Sujet: **URGENT – ACTION DE SECURITE- Précaution pour la stérilisation à l'autoclave**

**Set d'instrumentation Forefoot 1.5**

**109900**

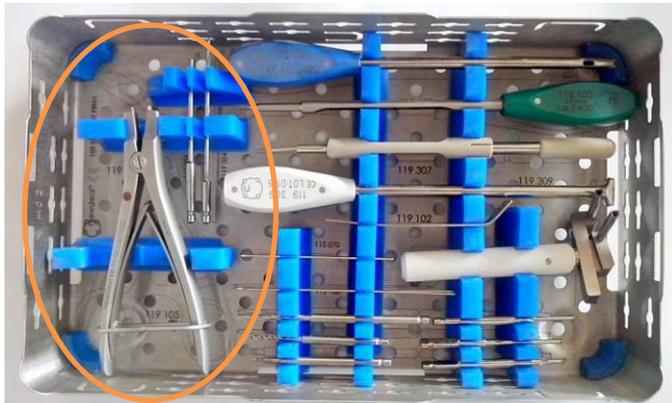
Par conséquent, un représentant Integra vous contactera afin de réaliser la mise à jour des sets Forefoot 1.5 au sein de votre établissement. Celle-ci consiste au remplacement de deux supports de silicones de la base inférieure du set Forefoot 1.5 référence 109901.

Le remplacement des deux supports silicones permet la disposition « ouverte » de :

- La pince à écarter Uni-Clip® référence : 119311,
- Le davier Bold® référence : 119105,

Afin de faciliter la traçabilité, les nouveaux silicones sont de couleur verte au lieu des silicones bleus existants.

Cette modification des silicones dispense de l'ajout de l'anneau métallique référence 119311R nécessaire pour l'ouverture de la pince Uni-Clip référence 119311.

Configuration n°1: Forefoot 1.5 avec l'anneau métallique: **supports de silicone bleus**

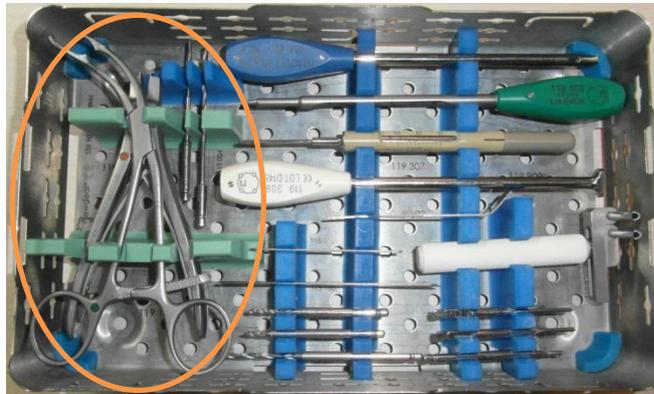
Configuration n°2: Forefoot 1.5 mis à jour: **supports de silicone verts**

- **Configuration n°1: utiliser obligatoirement l'anneau métallique référence 119311R et suivre l'instruction « Identification des dispositifs concernés et Précautions pour la stérilisation à l'autoclave » transmise précédemment en Décembre 2015.**
- **Configuration n°2 : suppression de l'anneau métallique référence 119311R.**  
**Les actions de dévissage :**  
**-Du guide de perçage référence : 119301**  
**-Des portes agrafe Impacteur références : 119401 et 119403**  
**sont toujours requises comme le mentionnera l'instruction de retraitement fournie pendant la retouche des sets par le représentant Integra.**

Le nouveau design du set Forefoot 1.5 a été vérifié comme efficace pour atteindre un niveau d'assurance de stérilité de  $10^{-6}$  en appliquant les paramètres suivants dans un autoclave à vide préalable :
